SI2019-008

**Betreft 8DB 355 013-651 (T1736) → 8DB 355 025-381 (T2638)/8DB 355 025-391 (T2639)**

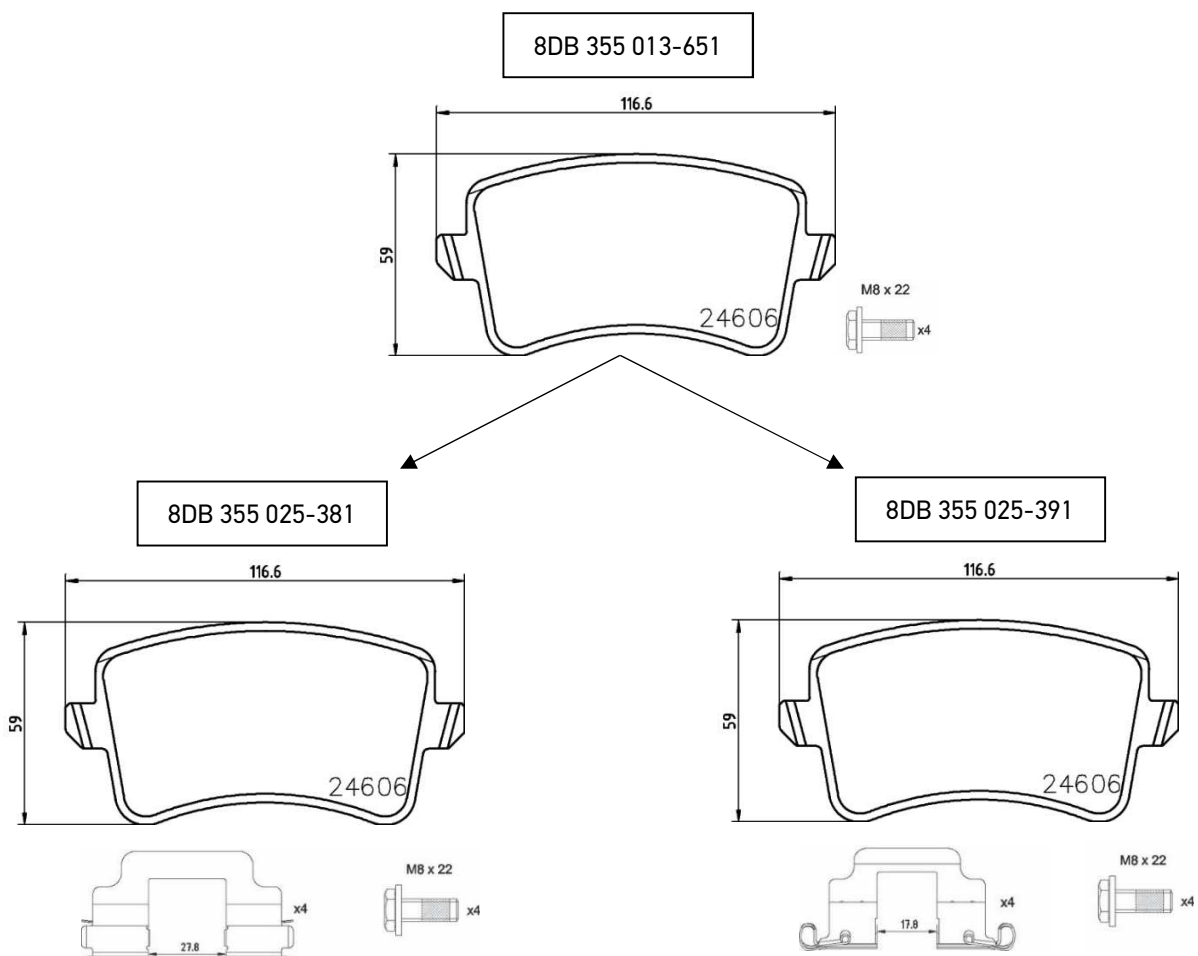
Om de productspecificatie voor de remblokset 8DB 355 013-651 te optimaliseren en de OE-aanpak te ondersteunen, is besloten om accessoirekits aan de set toe te voegen.

Afhankelijk van de voertuigspecificatie is er één van twee verschillende accessoirekits nodig. Om aan deze eisen te voldoen, is de 8DB 355 013-651 gesplitst in twee verschillende artikelnummers, zodat klanten eenvoudig het artikelnummer kunnen kiezen dat zij nodig hebben.

8DB 355 013-651 wordt vervangen door 8DB 355 025-381 (incl. glij schijven met ca. 28 mm tussenruimte) en 8DB 355 025-391 (incl. glij schijven met ca. 18 mm tussenruimte). Zie de verschillen in de foto's hieronder.
